Oggetto: [ID: 9924] Procedura di Valutazione di Impatto Ambientale ai sensi dell'art.23 del D.Lgs 152/2006 relativa al progetto di un impianto agrivoltaico denominato "GR Guspini", di potenza di picco pari a 89,27 MW e relative opere di connessione alla RTN, da realizzarsi nel Comune di Guspini. Proponente: Grenergy Rinnovabili S.r.l.

Con la presente l'Amministrazione Comunale di Guspini intende avanzare le seguenti osservazioni in merito alla istanza di cui all'oggetto.

Si allega alla presente una carta che riporta sommariamente parte degli interventi proposti finora nell'area.

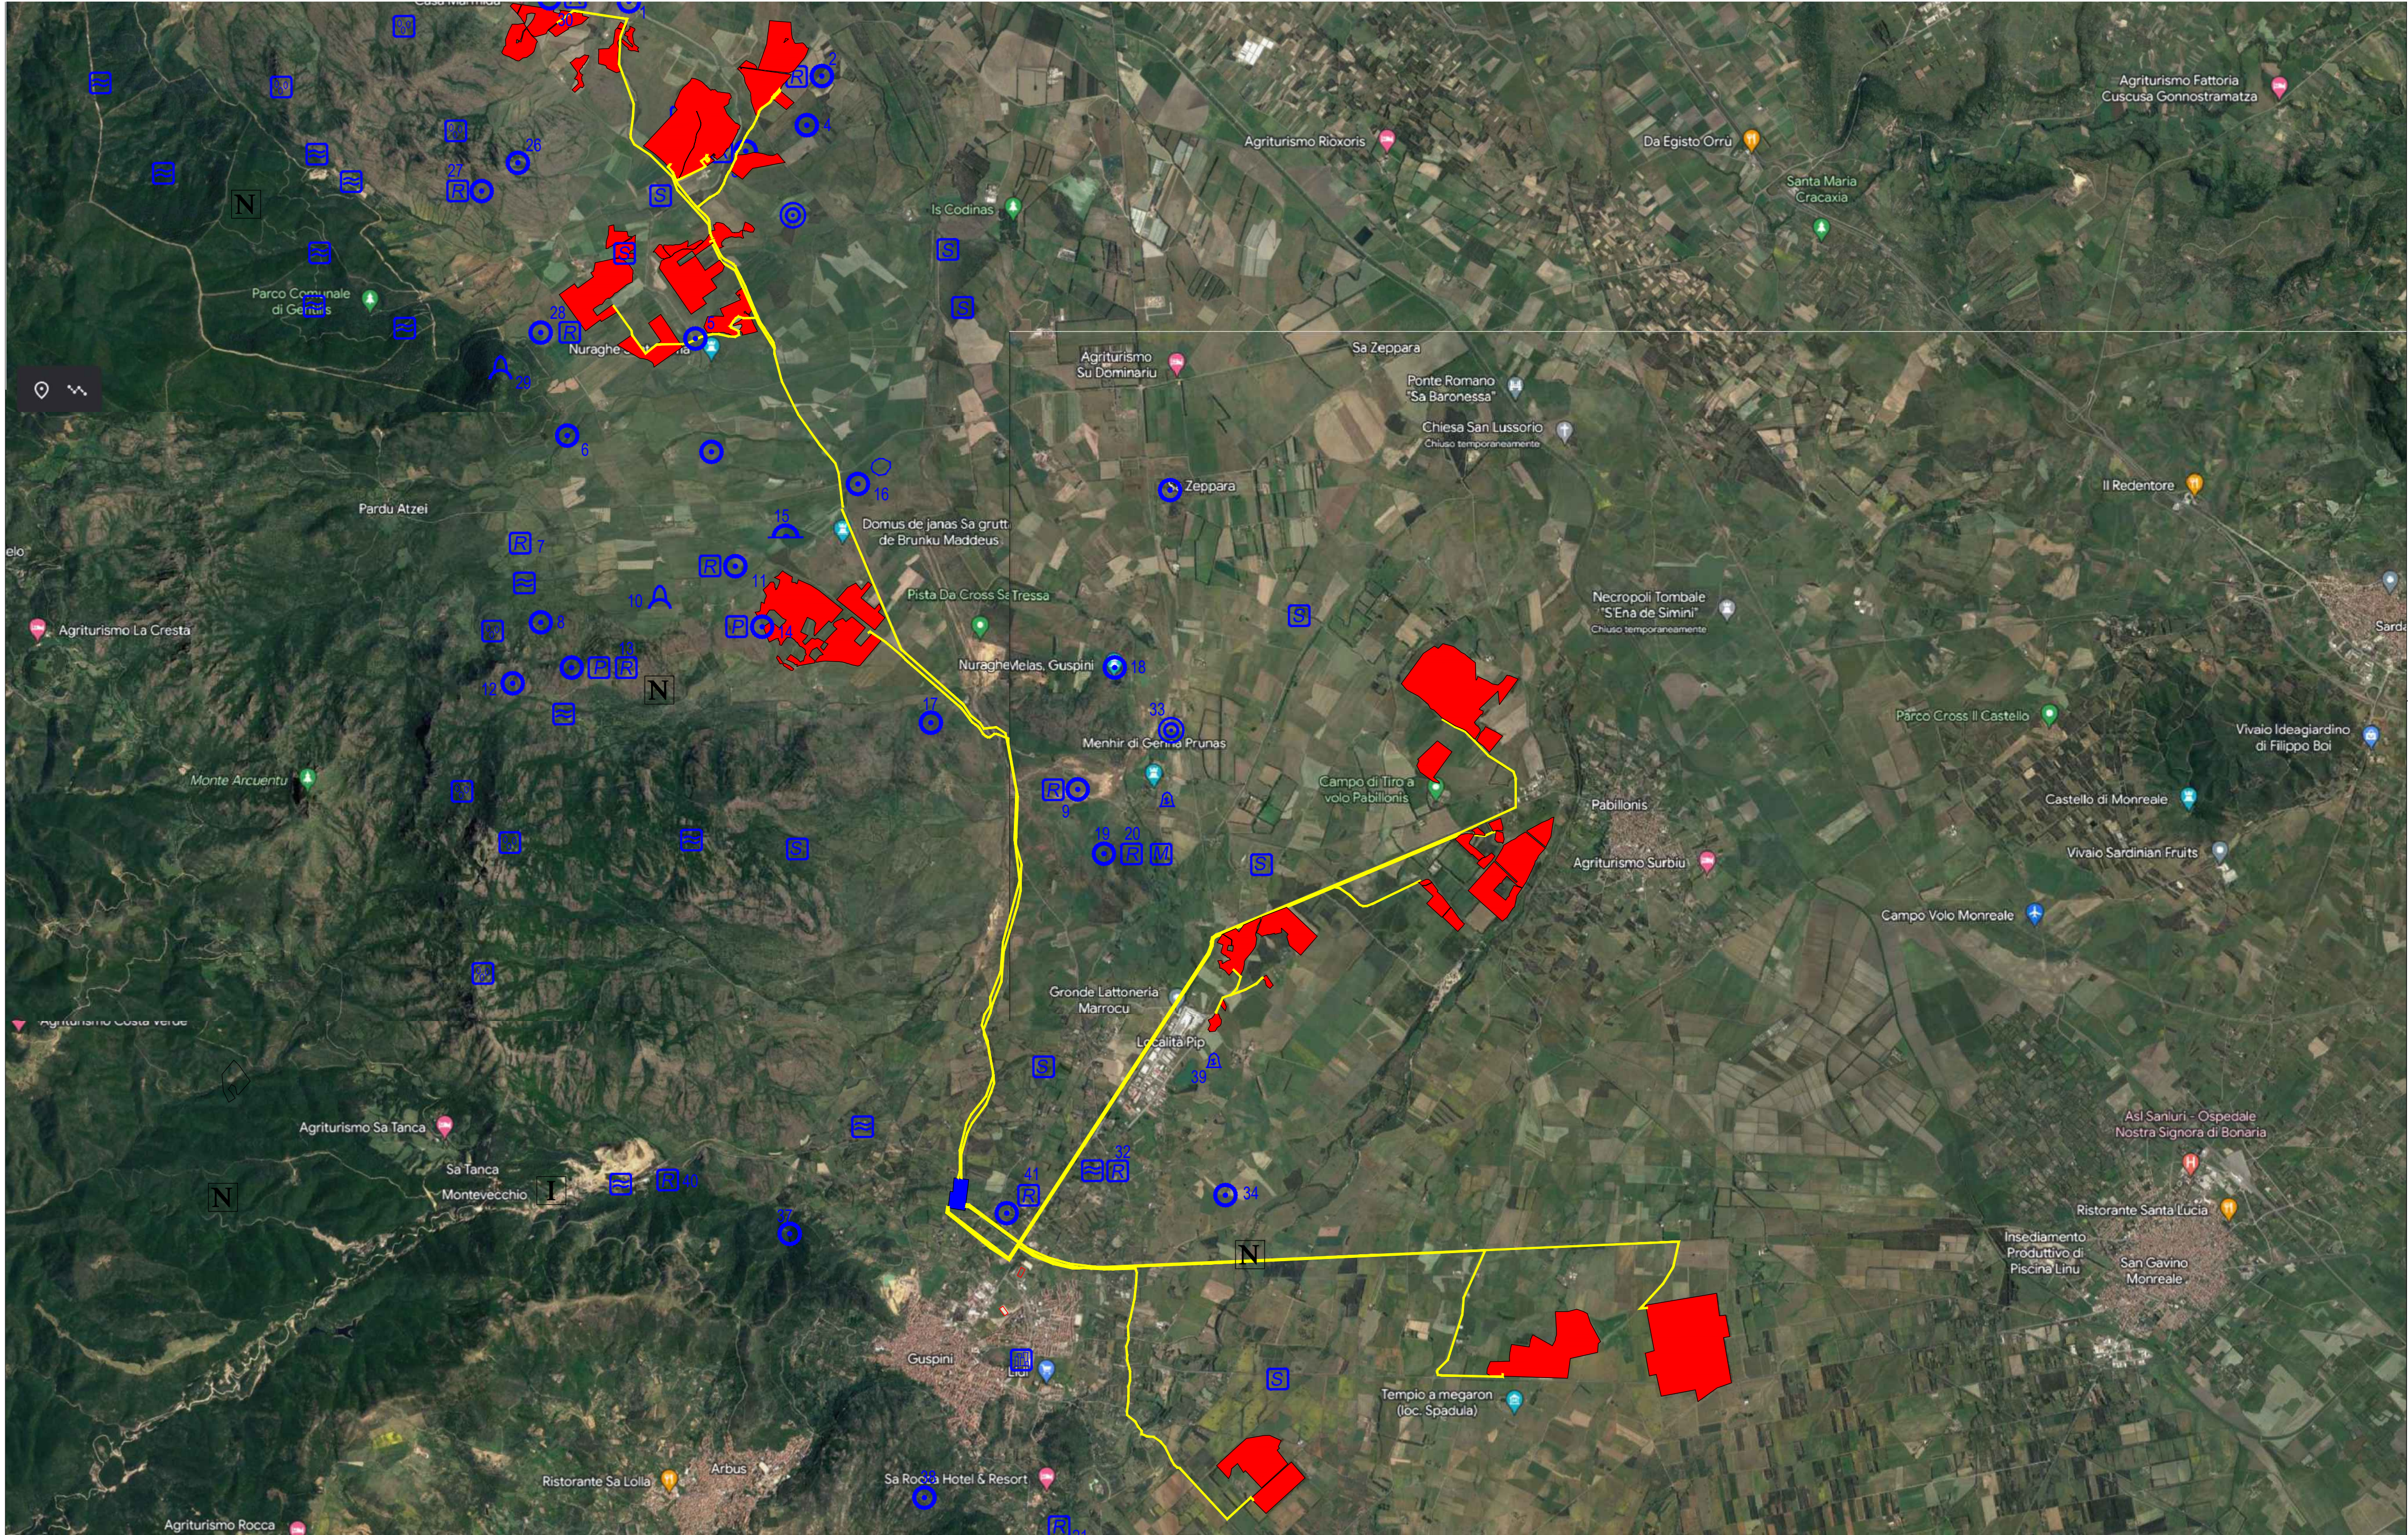
In ultima istanza appare importante sottolineare che l'ubicazione della succitata Stazione elettrica sta calamitando a Guspini altre innumerevoli proposte che convergeranno dalla zona industriale di Villacidro, San Gavino Monreale, Pabillonis e Gonnosfanadiga.
